MRAe

**Avis délibéré
Création d'une plateforme logistique de stockage
Société Entrepôts et Transports BARBE
sur la commune du Havre (76)**

N° MRAe n° 2025-5813

Figure 2 : cartographie des habitats en 2021 (p. 42 Annexe 6)

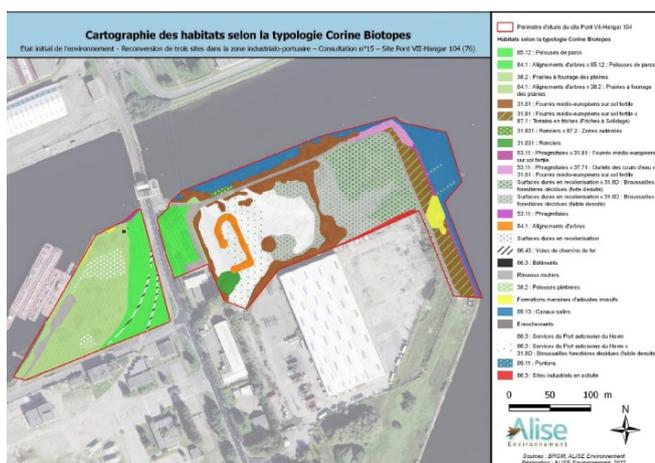
La première étude de 2021 identifie au nord-est une petite partie du site avec un habitat d'intérêt communautaire (mégaphorbiaies eutrophes des eaux douces) ainsi que la présence d'espèces d'avifaune menacées classées dans la liste rouge des oiseaux nicheurs (Chardonneret élégant, Linotte mélodieuse, Verdier d'Europe), de deux espèces inscrites à l'annexe I de la directive oiseaux (Aigrette garzette et Martin-pêcheur d'Europe – non-nicheurs), de chiroptères (Pipistrelle commune et Pipistrelle de Nathusius), du Lézard des murailles. Cette étude met également en évidence la présence de flore d'intérêt patrimonial et de six espèces de flore exotique envahissante.

La seconde étude de 2024 fait état du décapage de la quasi-intégralité du site et de la forte présence d'espèces exotiques envahissantes et de déchets, indiquant les effets dramatiques des actions menées. Cette étude mériterait d'être complétée afin d'inclure l'ensemble de la zone au-delà de la seule zone décapée et de réaliser un nouvel état initial complet.

L'autorité environnementale recommande d'analyser les impacts sur la biodiversité des travaux de démolition et de décapage déjà réalisés et de mettre à jour l'état initial du volet écologique de l'étude d'impact, notamment pour le sud et pour les abords ouest et nord du site qui n'ont pas été impactés par ces premiers travaux.

Figure 4 : Profondeur des nappes phréatiques (sources : Dreal)

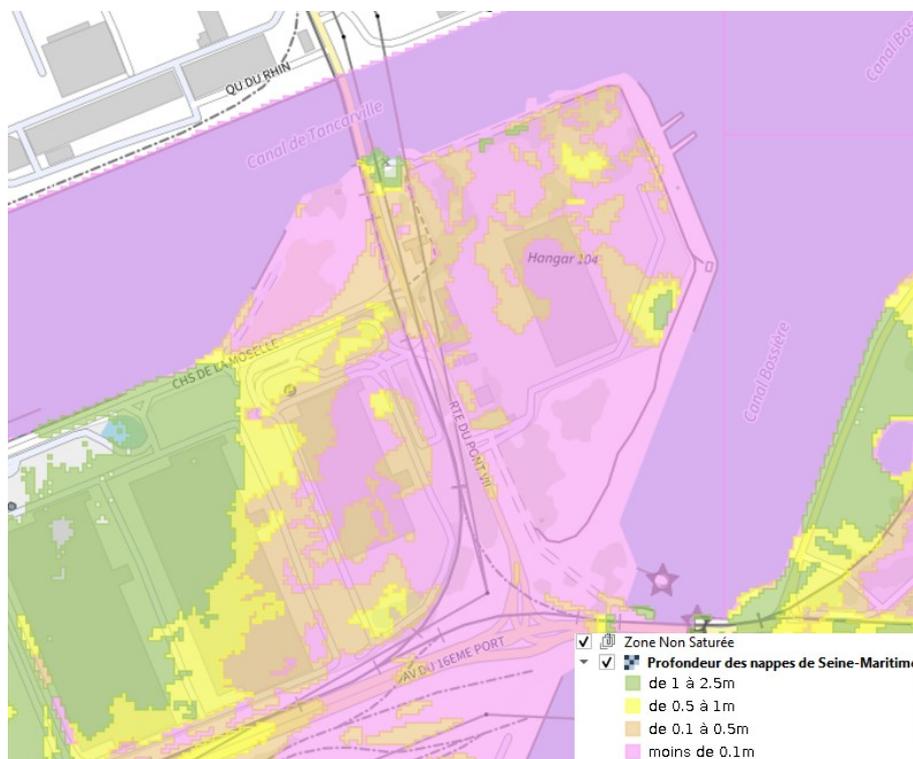
En outre, le dossier indique que le parking dédié aux véhicules lourds se situera 13 cm plus bas que le terrain naturel (Annexe 5.c Altimétrie et insondabilité parking) mais les impacts de cet aménagement sur les eaux souterraines dans un contexte de remontée de nappe phréatique à moins de 0,1 m sur la majeure partie du site (figure 2) ne sont pas évalués.

Figure 5 : Synoptique de gestion des eaux pluviales du site (p.96 Étude d'impact)

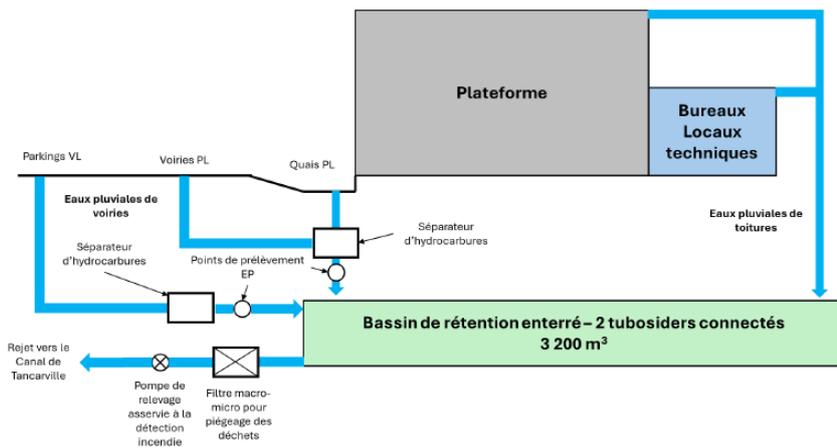
Par ailleurs, l'étude de danger précise que ces ouvrages seront également utilisés pour les eaux d'extinction incendie qui seront alors confinées dans les cuves de rétention enterrées. Les cellules de « type 2 », dédiées au stockage des produits inflammables, seront également équipées d'un système d'extinction automatique d'incendie dopé avec de l'émulseur. Or, les mousses anti-incendie constituent des sources d'émission dans l'environnement de substances poly ou perfluoroalkylées (PFAS¹²), substances non biodégradables et difficilement retraitées. L'étude d'impact doit préciser le devenir des eaux d'extinction polluées émises lors d'exercices incendie ou d'événements accidentels. Le pétitionnaire souhaitant inscrire son projet dans une démarche d'excellence environnementale avec la certification « BREEAM » (Building Research Establishment Environmental Assessment Method) niveau « very good », l'autorité environnementale l'encourage à prévoir l'utilisation d'émulseur sans PFAS afin d'éviter les émissions de ces polluants dans l'environnement.

- de joindre au dossier l'étude hydrogéologique afin de déterminer les niveaux caractéristiques de la nappe à l'aplomb du site ;
- d'évaluer les impacts de la construction d'ouvrages de rétention des eaux pluviales sur les eaux souterraines et de prévoir des mesures d'évitement et de réduction associées ;
- de prévoir un dispositif de suivi des eaux pluviales rejetées dans le canal de Tancarville, notamment au regard de leur contamination par des hydrocarbures et des matières en suspension, doté d'un calendrier et d'objectifs cibles et de proposer des mesures correctives en cas de non atteinte de ces objectifs ;
- de préciser le devenir des eaux d'extinction incendie polluées et de prévoir une utilisation d'émulseur sans PFAS pour les systèmes d'extinction automatique des cellules de « type 2 ».
